PREFECTURE DE LOIR-ET-CHER

ARRETE COMPLEMENTAIRE N° 2005-52-7

Autorisant la société SITA CENTRE OUEST
à modifier les conditions de couverture finale de son centre de stockage de déchets d'Orchaise

ANNEXE à l'arrêté complémentaire n° 2005-52-1
du 21/02/2005

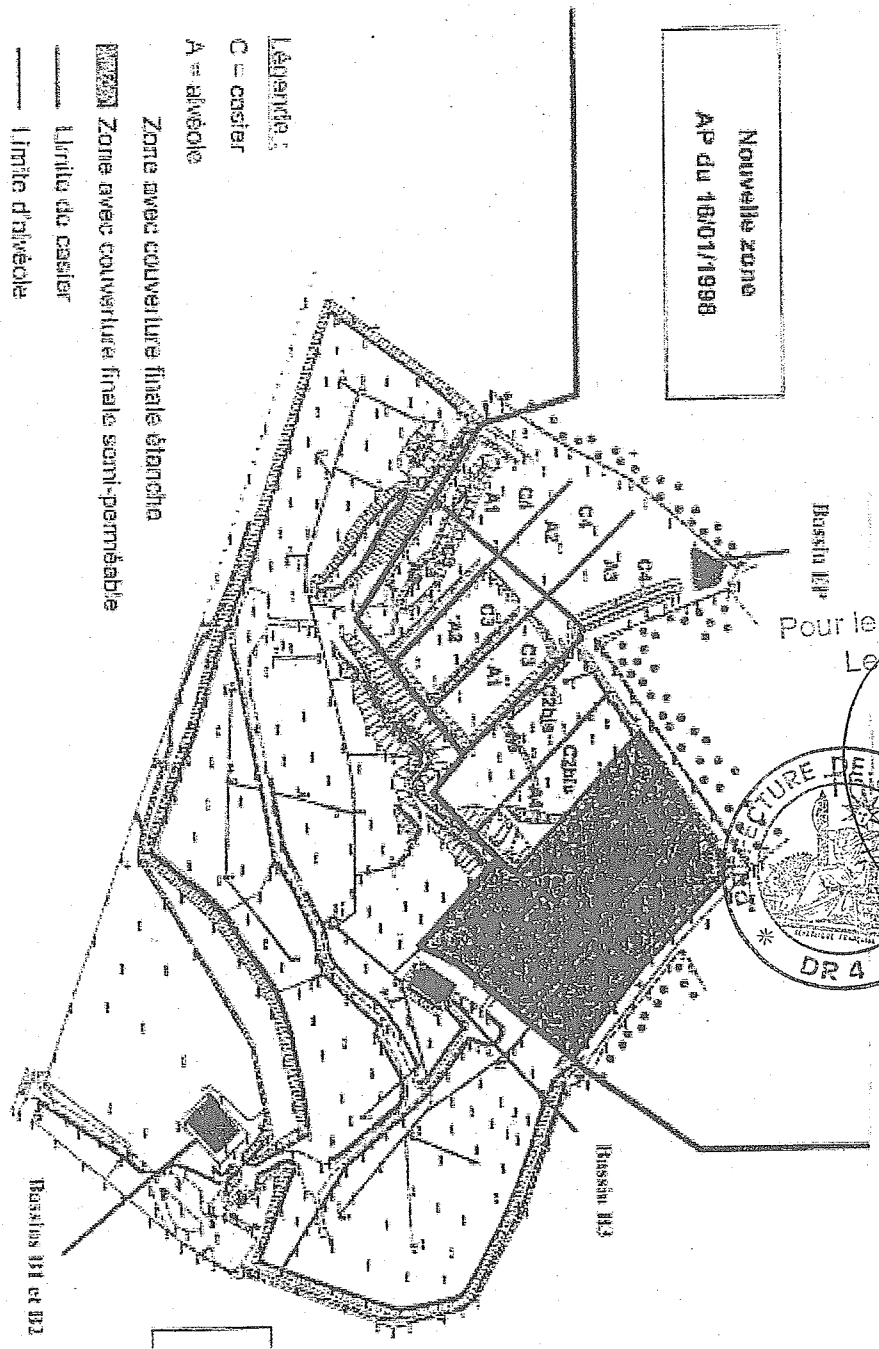
Un bassin de stockage des eaux de ruissellement d'une capacité minimale de 2600 m³ sera créée à la limite du site. Le débit de vidange du bassin ne devra pas être supérieur à 10% du débit du cours d'eau de la Vallée Maréchal. L'emplacement du bassin est conforme au plan annexé.

L'emplacement des bassins B1, B2,B3 est conforme au plan annexé.

L'emplacement des casiers et des alvéoles est conforme au plan annexé.
